VKM 14108

Műszaki adatlap R1

Kiadva: 2006. 03. 01.

FORD 1.8 Di / TDi / TDDi / TDCi motorok

Ellenőrizze a vezérműtengely szíjtárcsát

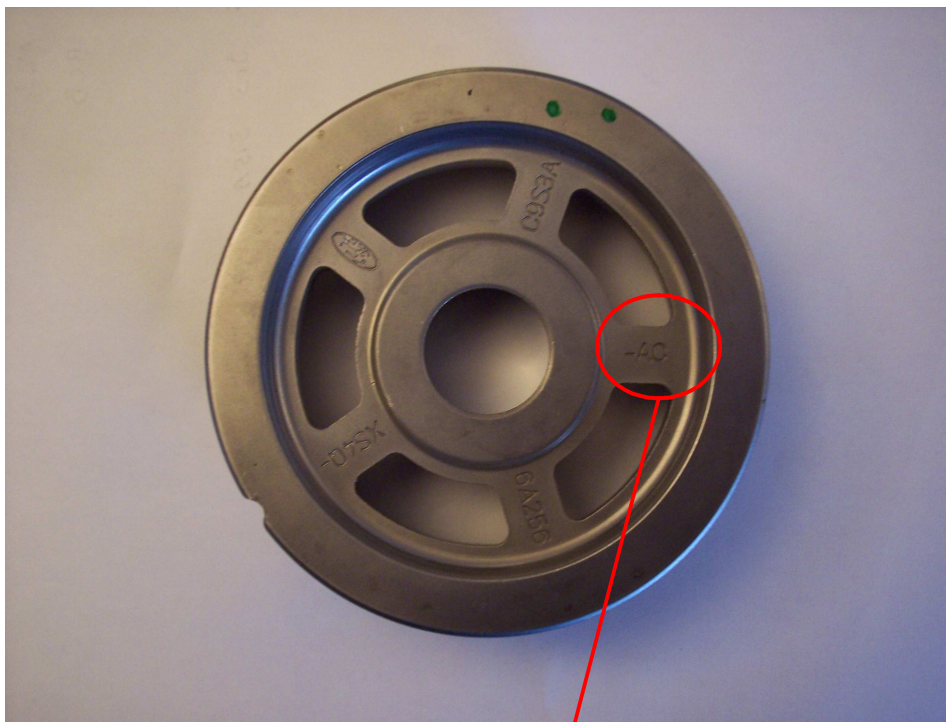
A régebbi járműmodellek esetében a kézi állítású szíj feszítő automata változatra történő első cseréjekor a VEZÉRMŰTENGELY SZÍJTÁRCSÁT is meg kell vizsgálni, és amennyiben annak jelölése **FORD XS4Q 6A256 AB**, a **FORD XS4Q 6A256 AC** jelölésű alkatrészre kell kicserélni.

Extension AB must be replaced with **extension AC**

AB végződés esetén a szíjtárcsát **AC** jelölésűre kell cserélni
